Modulo per la presentazione delle osservazioni per i piani/programmi/progetti sottoposti a procedimenti di valutazione ambientale di competenza statale

ID: Codice procedura (ID_VIP/ID_MATTM):10844

Impianto per la produzione di energia elettrica da fonte eolica, costituito da 6 aerogeneratori della potenza complessiva di 37,2 MW, un sistema di accumulo da 25 MW e relative opere connesse in località "Rempillo" nel comune di Pitigliano (GR).

TESTO DELLE OSSERVAZIONI

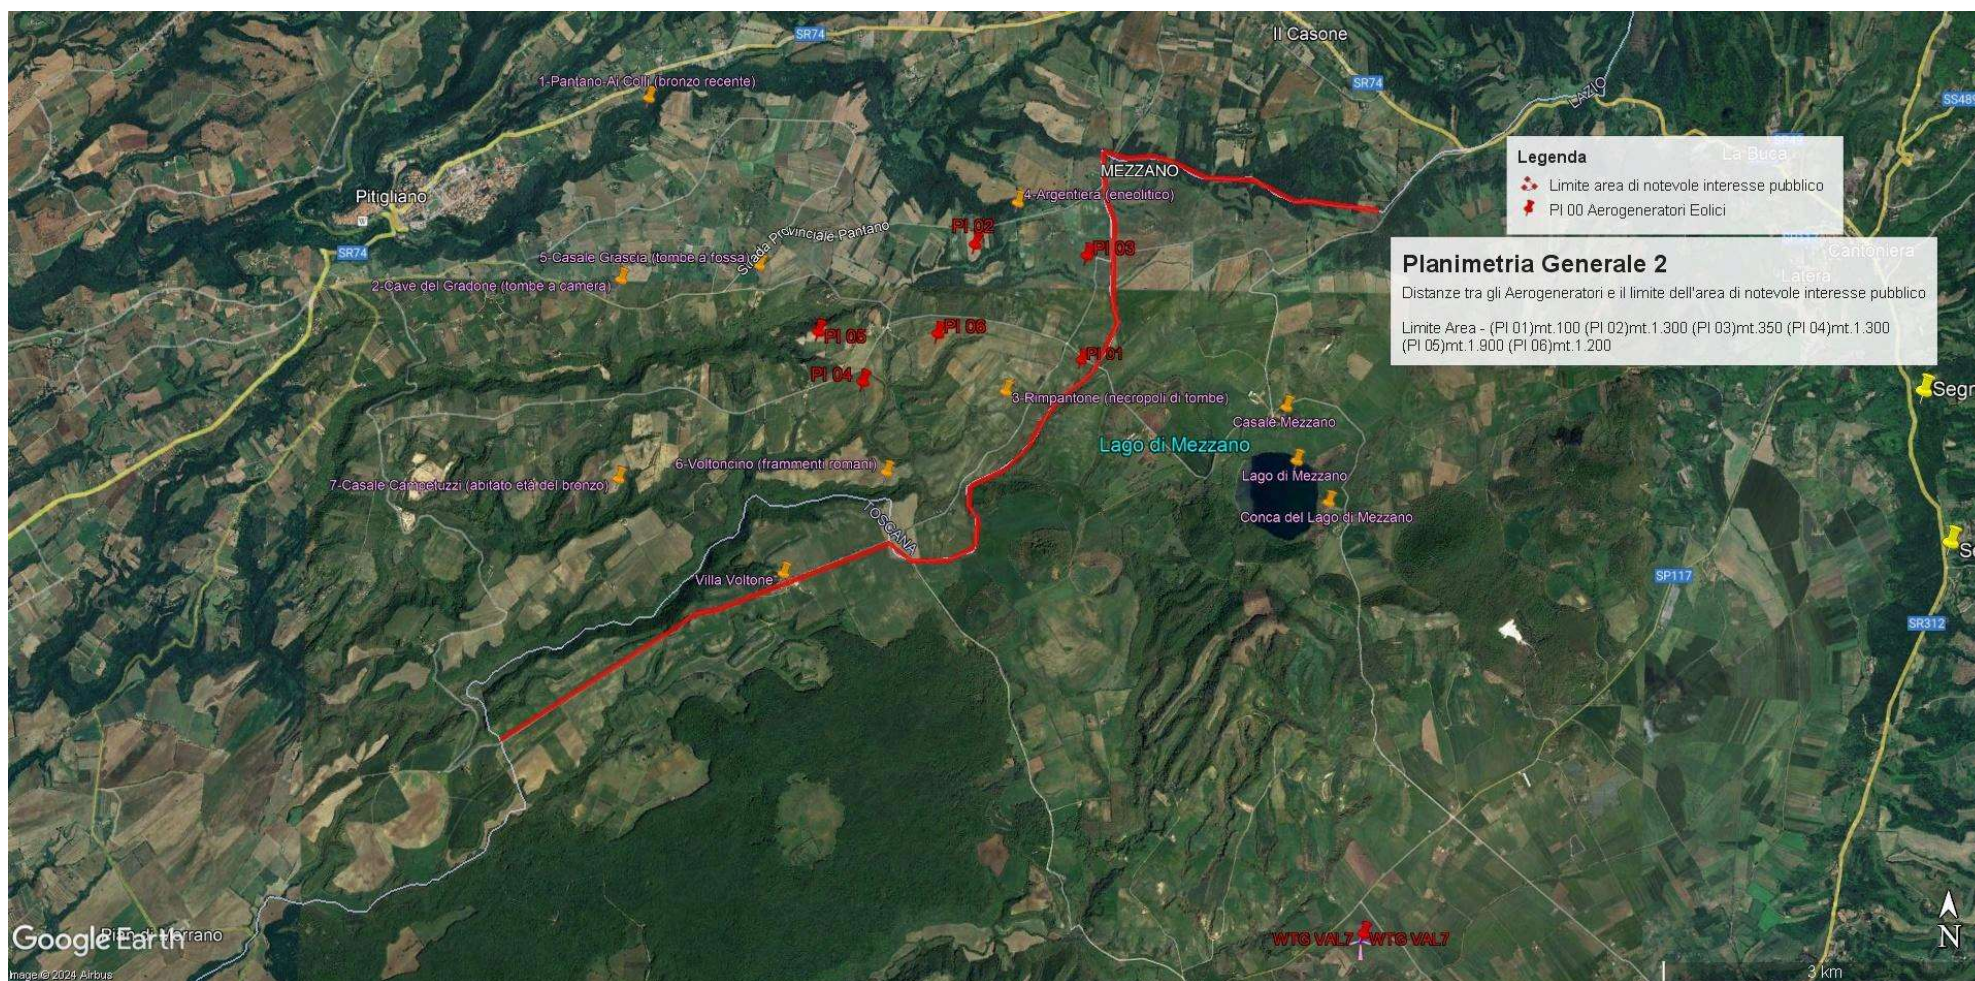
Quindi anche la Regione come Ente deputato dalla normativa nazionale a legiferare sulle aree idonee e non idonee si è espressa riguardo al fatto che abbia assolto ai doveri e alle quote stabilite dal PNIEC e in ambito regionale la provincia di Viterbo è stata quella con il più alto tasso di impianti FER tra tutte e quindi ormai satura ed il cumulo degli impianti FER installati, autorizzati e in progetto rappresenta una elevata criticità per la sostenibilità ambientale di ulteriori iniziative. L'impianto eolico “ Rempillo” pur essendo “esterno al confine provinciale e regionale ma nelle sue immediate vicinanze (a soli 100 metri i primi due aerogeneratori) oltre ad impattare sul territorio e sulle economie di tre Comuni del Lazio (Farnese, Valentano e Latera) si trova nelle

fasce di rispetto dei Beni di notevole interesse pubblico come si è evidenziate nelle Osservazioni

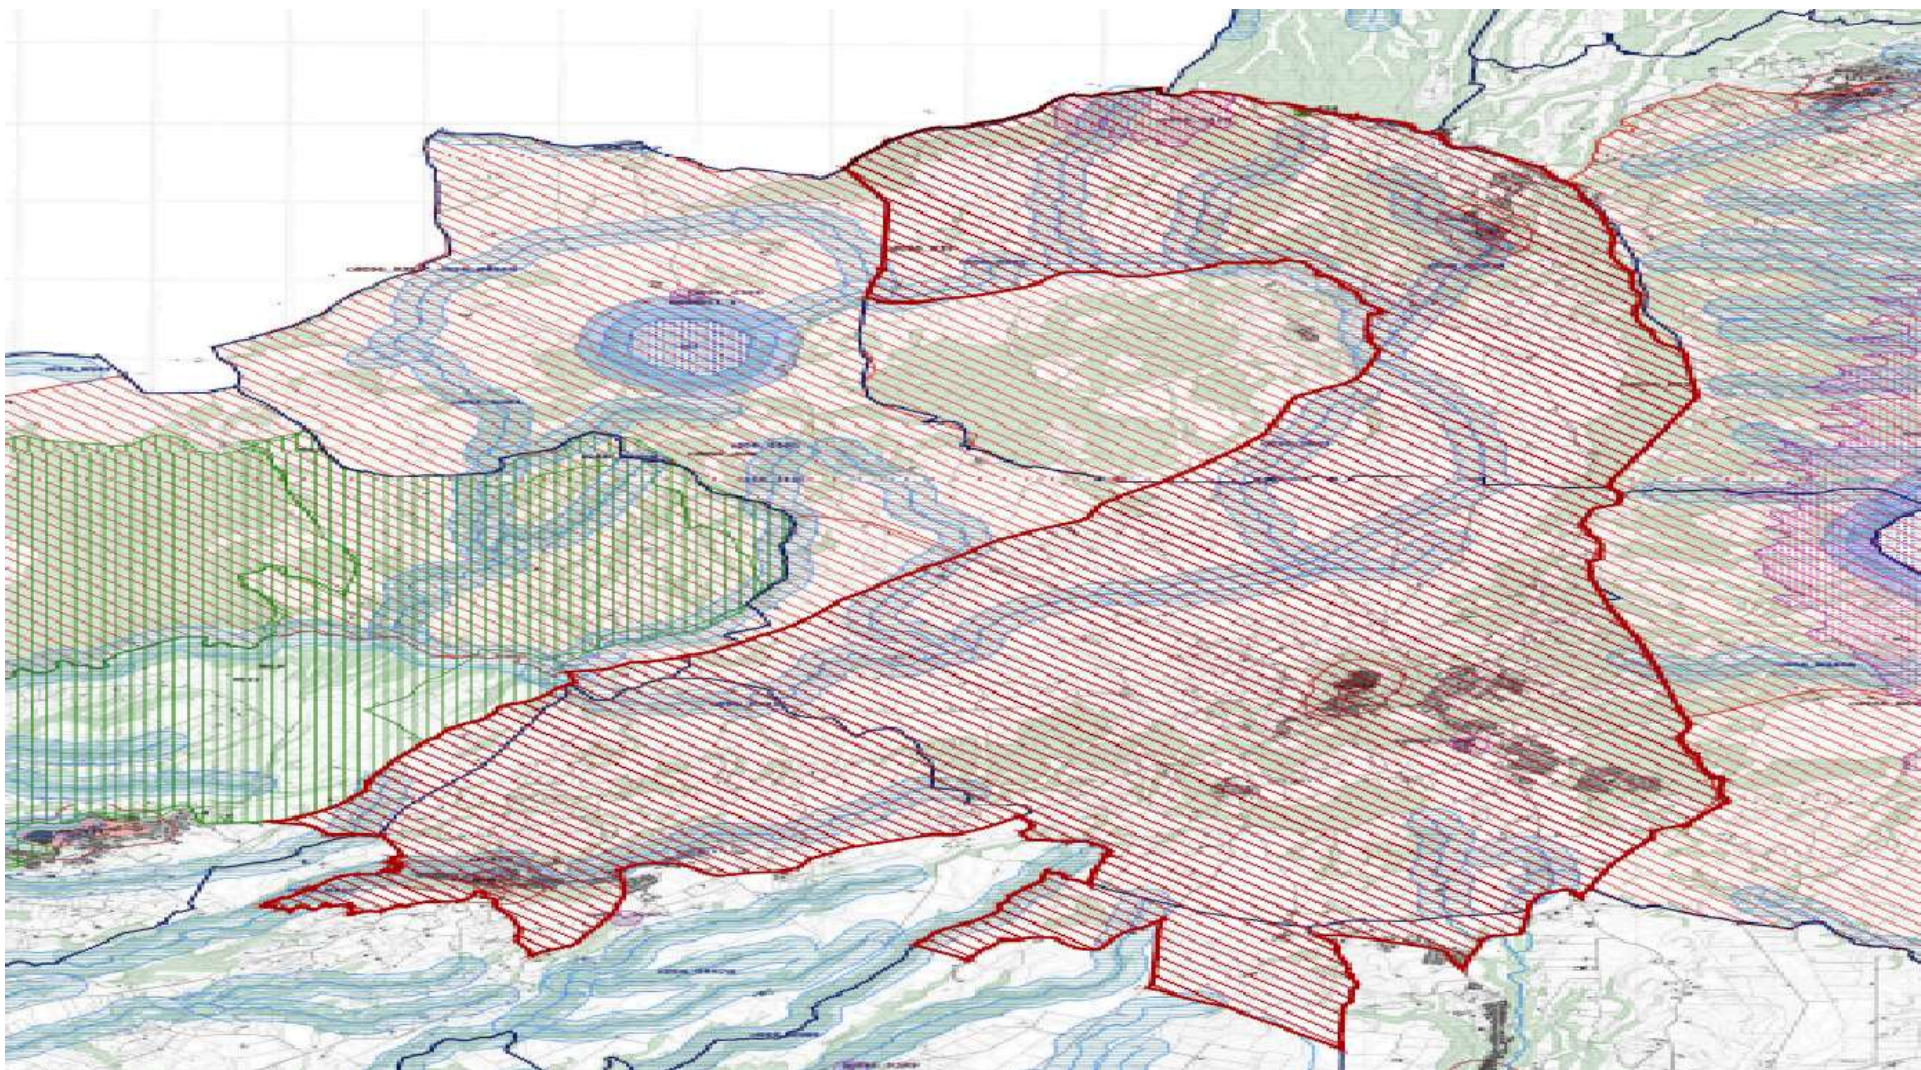
Alla luce del combinato disposto dal "vincolo sul patrimonio paesaggistico (artt. 136 e ss. e 142 del decreto legislativo n. 42/2004 e ss.mm.ii.) e sui beni culturali" (artt. 10 e ss. del decreto legislativo n. 42/2004 e ss.mm.ii.) e dal comma 8 lettera c-quarter del D.Lgs 191/2021 e ss.mm.ii si evince che, ad oggi, le aree in cui sono previsti gli insediamenti dei sei aerogeneratori dell'impianto eolico denominato "Rempillo" non sono idonee perché ricadono tutte all'interno della fascia di rispetto dei **beni paesaggistici di notevole interesse pubblico denominati "Conca del Lago di Mezzano e territorio circostante" (D.M. 22.05.1976)** comprendente anche il **vincolo "Selva del Lamone" (D.M. 22.05.1984)** tutelati **dall'art. 136 del Codice del Beni Culturali e del Paesaggio** e in particolare un aerogeneratori (P01) è a 100 metri dal primo vincolo citato e gli altri cinque compresi in una distanza massima tra 1 km e 2 km (vedi immagine n. 1 dell'ALLEGATO). Nella fascia di rispetto dei 3 km anche la porzione di vincolo rappresentato dalla Selva del Lamone che gode di altre importanti tutele in quanto Riserva Naturale regionale (L. 394/91 e L.R. 29/97), Zona di Protezione speciale (ZPS) insieme ai Monti di Castro collegati tra loro da una Zona di Conservazione Speciale (ZSC), il sistema fluviale Fiume Fiora-Olpeta. La Selva del Lamone oltre il vincolo paesaggistico di notevole interesse pubblico che la rende area non idonea all'installazione degli impianti FER anche nelle sue fasce di rispetto dei 3 km, gode di un'altra tutela che ne rivela l'importanza di area di importanza internazionale per l'avifauna IBA (012) che viene collegata all'altra IBA (099) Lago di Bolsena attraverso la ZPS Caldera di Latera e la ZSC Lago di Mezzano che insieme sono compresi nel vincolo paesaggistico "Conca Lago di Mezzano..." e verranno uniti dal nuovo vincolo paesaggistico "*Ambito paesaggistico, geologico e geomorfologico dell'orlo della caldera di Latera e delle sue pendici interessate dai centri eruttivi periferici*" (si veda a riguardo la proposta pubblicata sul sito del MIC in data 09/08/2023 e

l'immagine n. 2 dell' ALLEGATO) all'area di notevole interesse pubblico "Conca del lago di

Bolsena” (D.M. 24.10.1960). Praticamente una vasta zona che per interesse paesaggistico e naturalistico oltre che storico, archeologico e identitario rappresenta un unicum nel panorama nazionale.

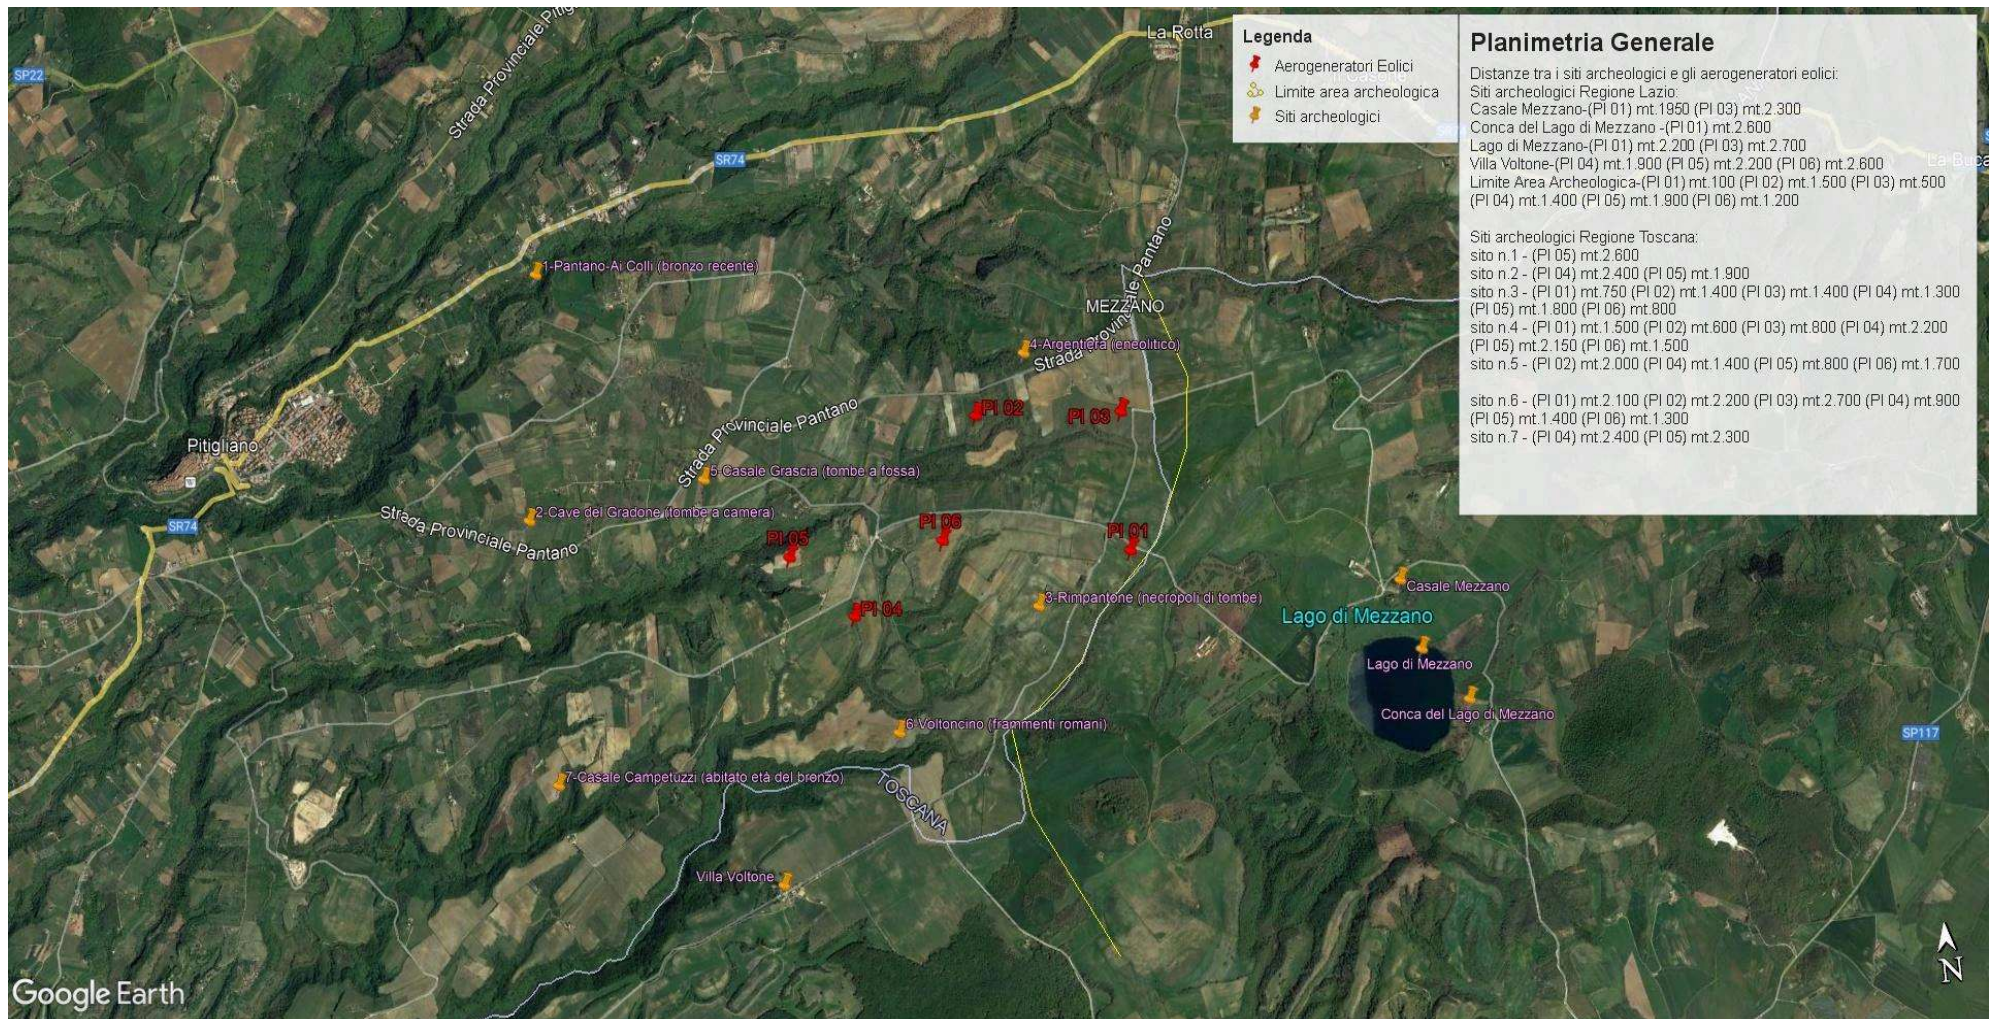
Inoltre, la zona in cui insisterebbe l’impianto eolico industriale Rempillo è compresa nelle fasce di rispetto di 3 km di diversi beni archeologici tutelati dalla parte II del Codice dei Beni Culturali (vedi Allegato, immagine n. 3). Inoltre le pale P04 e P05 ricadono all’interno di un’area archeologica che la Proponente vorrebbe cancellare per il semplice fatto che non è riportata nel documento regionale ma nel documento provinciale come meglio dettagliato nell’Osservazione n. 5. Alla luce di quanto documentato appare chiaro quindi che la collocazione dell’impianto non ha tenuto conto alcuno dei vincoli dell’area nella quale è stato progettato e l’inserimento dell’impianto eolico nel paesaggio e sul territorio non è corretto (Allegato IV delle Linee guida nazionali di cui al D.M dello Sviluppo economico del 10.09.2010).

In sintesi, visti l’art. 20 comma 8 lettera c) quater del D.Lgs n 199/2021 e le Linee guida nazionali appena citate, considerato l’enorme impatto dell’impianto eolico industriale denominato “Rempillo” sulla zona paesaggistica di notevole interesse pubblico ben individuata nelle immagini n.1 e n. 2 e sui Beni Culturali evidenziati nell’ immagine n. 3 dell’Allegato alle presenti Osservazioni, per la collocazione delle pale P04 e P05 direttamente all’interno del perimetro di un’area archeologica e per gli impatti anche sull’area intermedia e vasta dei pregiati territori laziali della Tuscia settentrionale e in particolare di quelli del pitiglianese ricco di emergenze agricole, naturalistiche, storiche e archeologiche del periodo etrusco ma non solo, si chiede che venga negata l’autorizzazione all’ insediamento dell’impianto eolico denominato “Rempillo”.
